<b>(Teil)-Projektnummer</b>	<b><u>A45-G20-NW – Hauptprojekt</u></b> A45-G20-NW-T1-NW - AS Lüdenscheid-S bis AS Lüdenscheid-S A45-G20-NW-T2-NW - AS Lüdenscheid-S bis AS Lüdenscheid-N A45-G20-NW-T3-NW - A 45 AS Lüdenscheid-N bis AS Hagen-S A45-G20-NW-T4-NW - A 45 AS Hagen-S bis AK Hagen (A 46)
<b>Straße</b>	A 45 AS Lüdenscheid-S - AK Hagen (A 46)
<b>Einstufungsvorschlag BVWP-E</b>	VB
<b>Geplante Maßnahme</b>	Ausbau auf 6 Streifen
<b>Verfahrensstand</b>	Neu
<b>LABÜ-Aktenzeichen</b>	Noch kein Aktenzeichen

### **Bewertung des Vorhabens**

Verkehrsmengen an der automatischen Zählstelle „Lüdenscheid Nord“ der BAST im geplanten Ausbau-Abschnitt (schwarz: DTV, grau: LKW/24h) Quelle: BAST

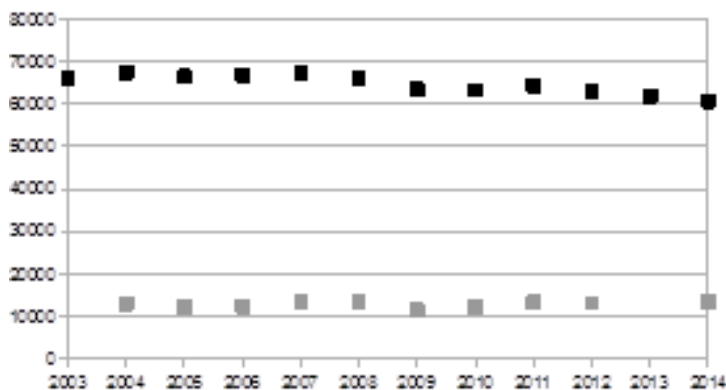
Ein Ausbaubedarf auf 6 Streifen ist aktuell nicht erkennbar; die Verkehrszahlen sind in den letzten Jahren rückläufig (automatische Zählstelle Lüdenscheid Nord: im Jahr 2006 betrug die durchschnittliche tägliche Verkehrsstärke der Kraftfahrzeuge nach Angaben der BAST 66.758 Kfz/24h, im Jahr 2012 dagegen nur noch 63.009 Kfz/24h).
